„Sportovní hala Slezská Ostrava, ul. Antošovická“

VYSVĚTLENÍ A ZMĚNA ZADÁVACÍ DOKUMENTACE č. 4

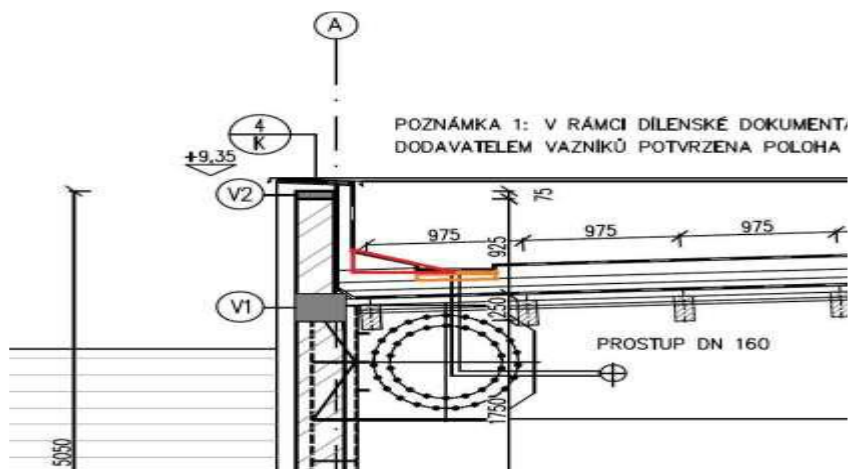
Střecha S1

Ve výkazu výměr chybí položka spádové vaty, která tvoří protispád na střeše S1 (viz červené označení). Současně není uvedena snížená tloušťka minerální vaty ve žlabu (viz oranžové označení).

Žádáme o doplnění výkazu výměr a specifikaci předmětné tloušťky.

Současně prosím o informaci, zdali bude žlab v rovině, nebo spádovaný ke vpustím. Na výkrese jsou šipky směrem ke vpustím. Prosíme o jednoznačnou odpověď.

Položky jsou doplněny ve výkazu výměr Příloha č. 1 – Nový výkaz výměr.

„Střecha S1“

Skladba střechy nad plochou haly: Střešní plášť bude v provedení s klasifikací BROOOF(t3):

- hydroizolační folie (EPDM), tl. 1,5 mm, mechanicky kotvená;
- tepelná izolace - tuhá deska z MV - 100+140 mm, min 170 kg/m³, (tepelná reakce na oheň třída A1, A2);

- parozábrana;
- spojovací nátěr;
- střešní trapézový plech tr 60/235/0,75mm;
- dřevěná vaznice 120/240 mm;
- akustická izolace (dle výpočtu);
- akustický podhled viz samostatná skladba;
- lepený plnostěnný dřevěný vazník.

Zadavatel požaduje, aby žlab byl v rovině.
